# RÜCKRUFMITTEILUNG

## Cannondale Mountainbikes der Jahre 2011-2015 mit einteiligem, integrierten (OPI)-Vorbau

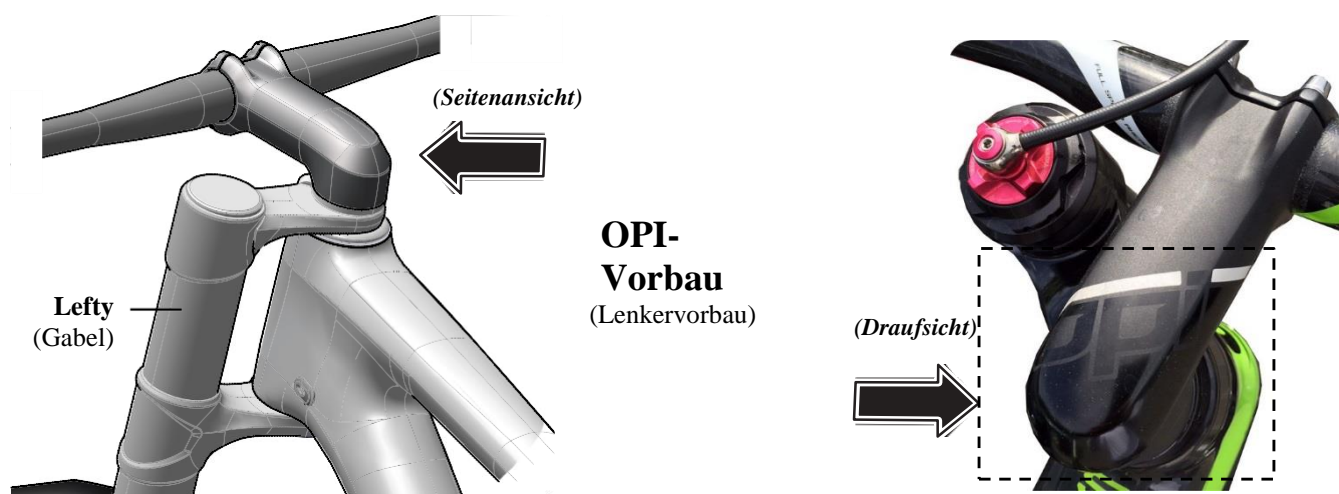
Der Rückruf betrifft den OPI-Gabelschaft. Die Komponente befindet sich im Innern des Steuerrohrs und ist nicht sichtbar. Die Lefty-Gabel und der OPI-Vorbau WERDEN NICHT zurückgerufen.

- OPI-Vorbauten sind mit dem „OPI“-Logo in schwarz mit einem weißen Streifen darüber gekennzeichnet. OPI-Lenkervorbauten sehen glatt aus und sind am Gabelschaft abgerundet.
- OPI-Vorbauten haben keine Vorbauschauben, nur 4 schrauben am Lenker. Anhand der Abbildung oben können sie ein vom Rückruf betroffenes Fahrrad identifizieren.

Von diesem Rückruf betroffene OPI-Gabelschäfte haben einer verringerte Lebensdauer, was dazu führen kann, dass die Gabelklemmen oder Schrauben mit der Zeit brechen. Falls dies passiert, könnte ein Fahrer die Kontrolle verlieren und einen Unfall erleiden.

**Kunden mit einem Fahrrad mit einem OPI-Vorbau sollten den nächstgelegenen autorisierten Cannondale-Händler kontaktieren.** Die Händler werden den OPI-Vorbau und die Gabel des Fahrrads auf Beschädigungen untersuchen und den OPI-Vorbau mit einer Verstärkung ausstatten sowie neue Lefty-Klemmbolzen installieren.
